# 泊発電所 3号炉 耐津波設計方針について (防波堤の取水口到達及び閉塞可能性評価 並びに指摘事項回答)

令和6年8月1日  
北海道電力株式会社

影響評価確認フロー※ (2/3)

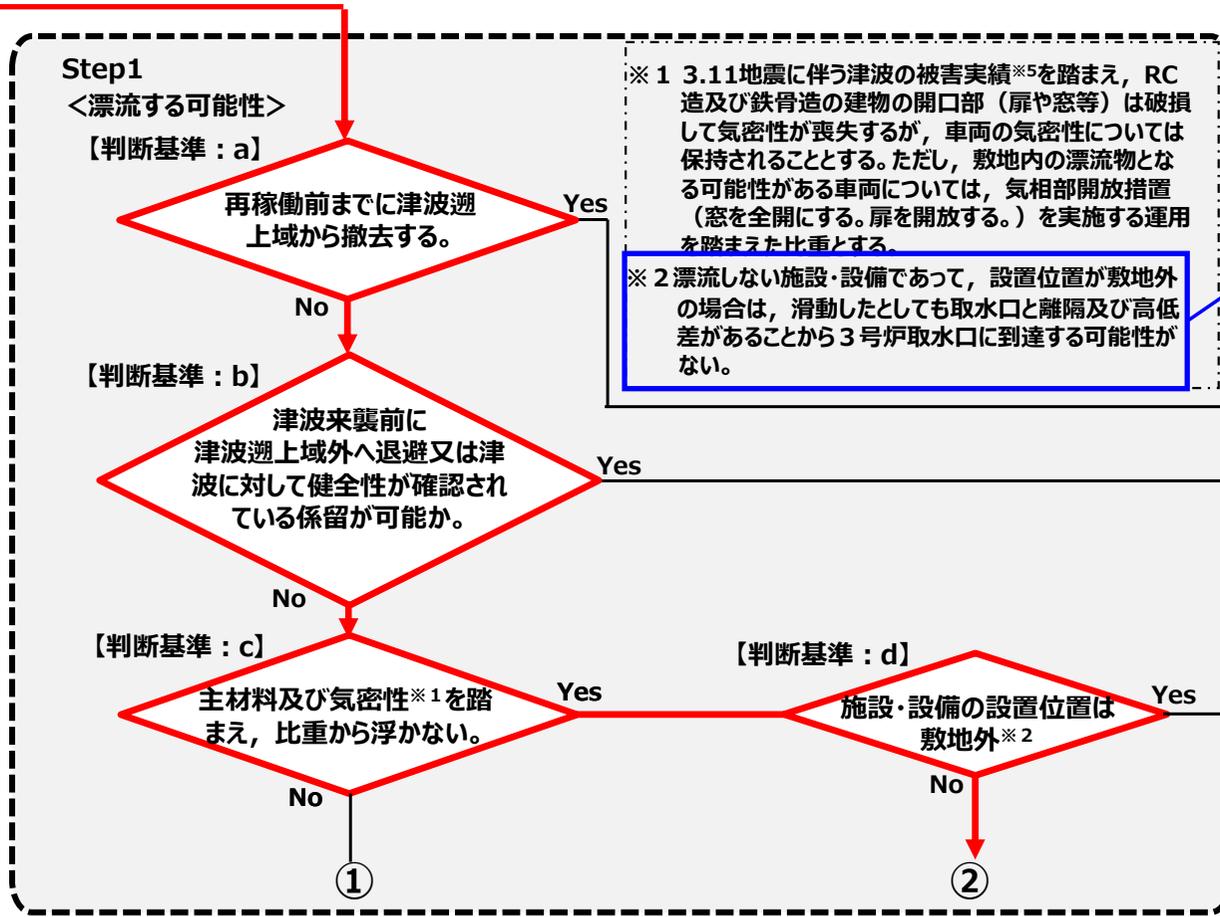
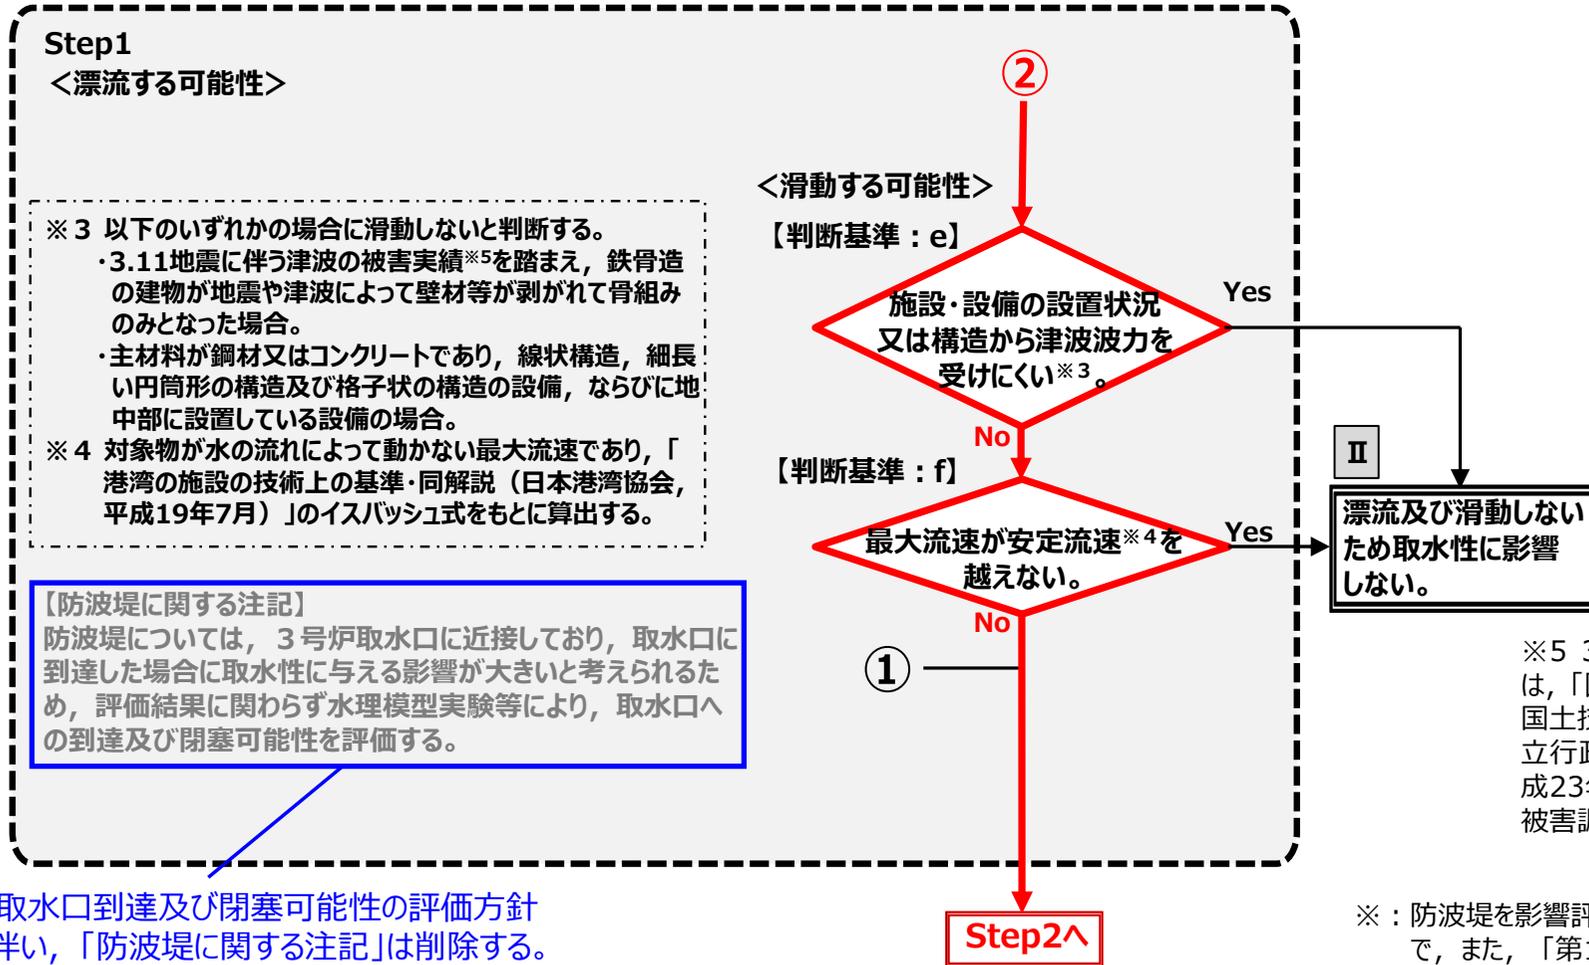
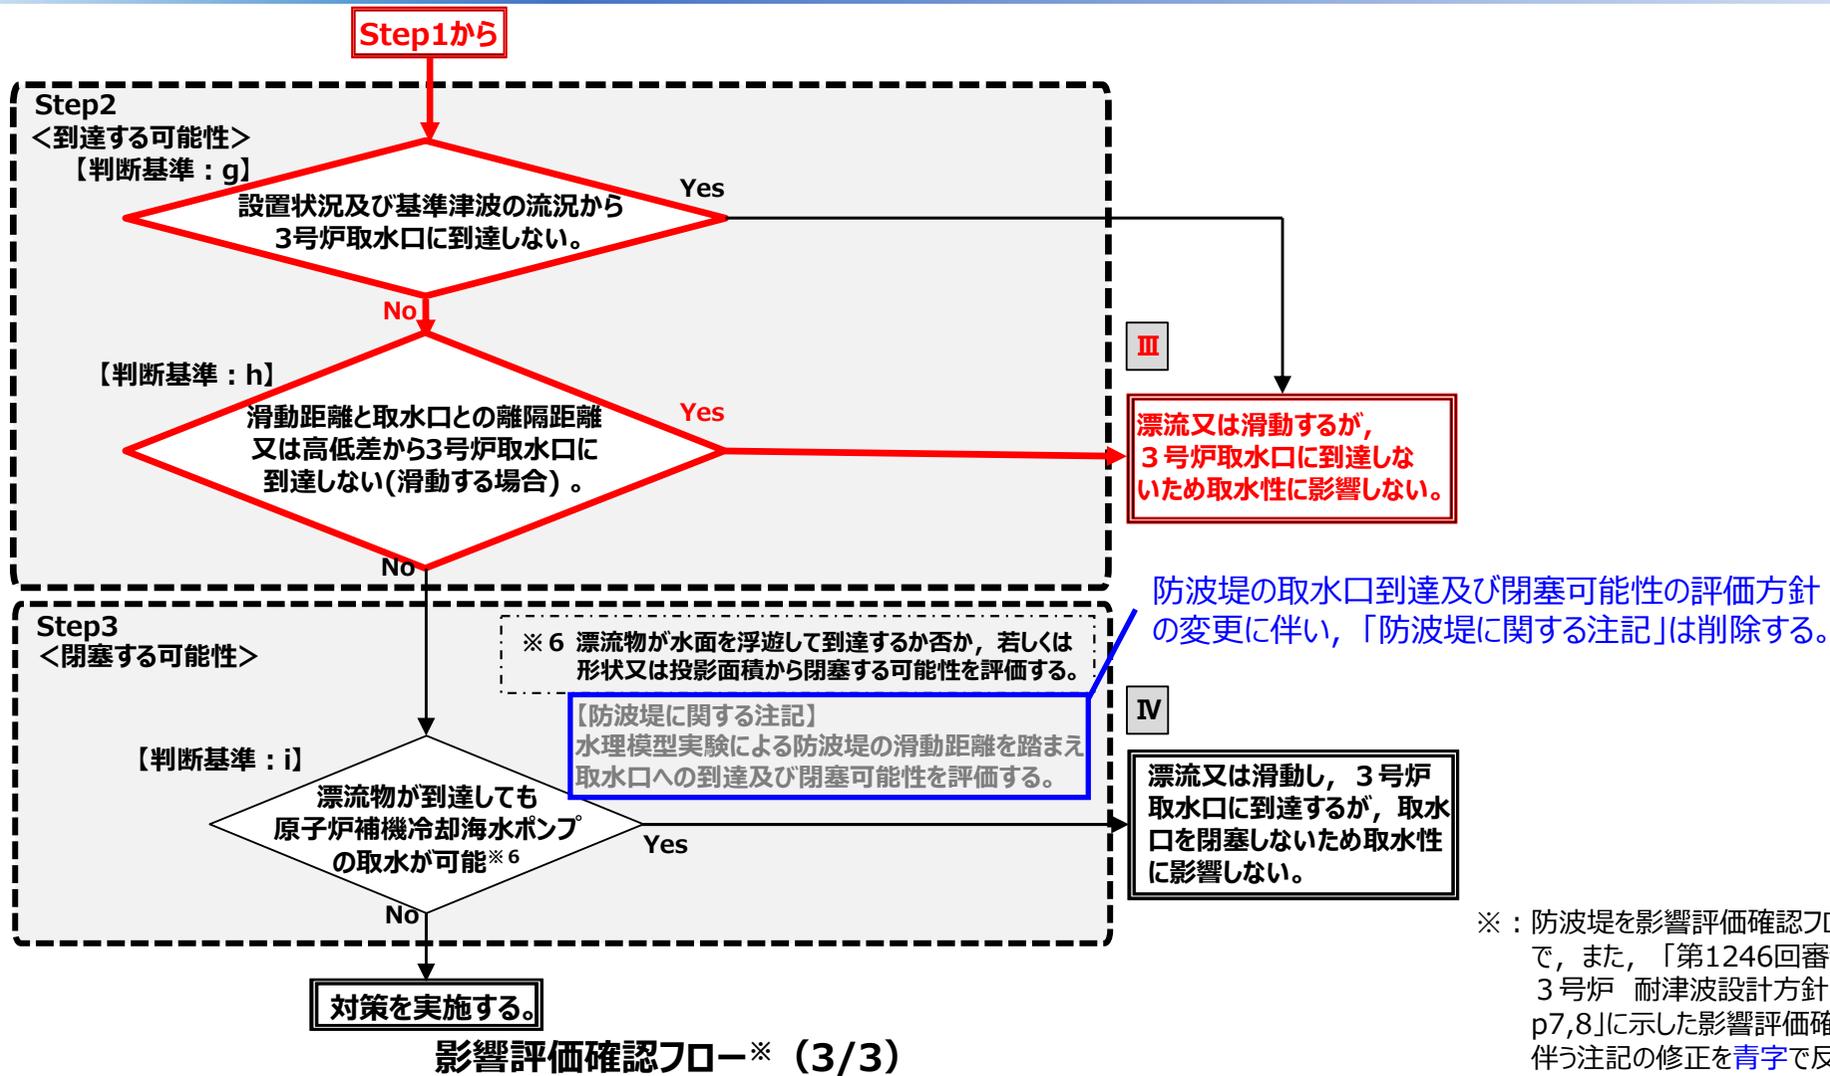
※：防波堤を影響評価確認フローに従って評価した結果を赤線で、また、「第1246回審査会合 資料2-2-1 泊発電所3号炉 耐津波設計方針について（漂流物の影響評価） p7,8」に示した影響評価確認フローに防波堤を加えることに伴う注記の修正を青字で反映した。

防波堤の取水口到達及び閉塞可能性の評価方針の変更に伴い、「防波堤に関する注記」は削除する。

図9 南防波堤基部と3号炉取水口の断面図

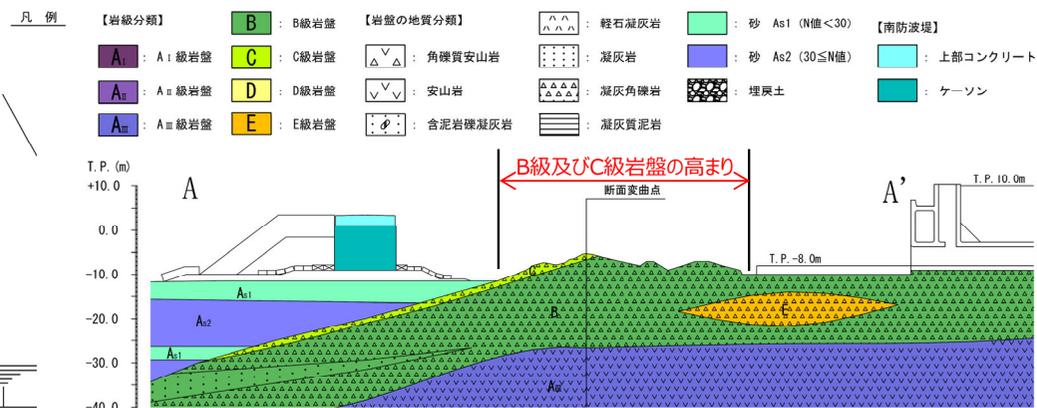
- ③南防波堤（基部2函）に関して、泊発電所のサイト特性として、南防波堤基部の堤内側にはB級及びC級岩盤の高まり（最大標高：T.P.-5.2m）が分布しており、さらに取水口呑口下端（T.P.-8.0m）は防波堤の底面標高（T.P.-9.0m）より1mほど高い。
- 上記を踏まえると、津波に伴う自然現象では図8のようにケーソンが滑動し、取水口に到達しないと評価した。【判断基準：h】
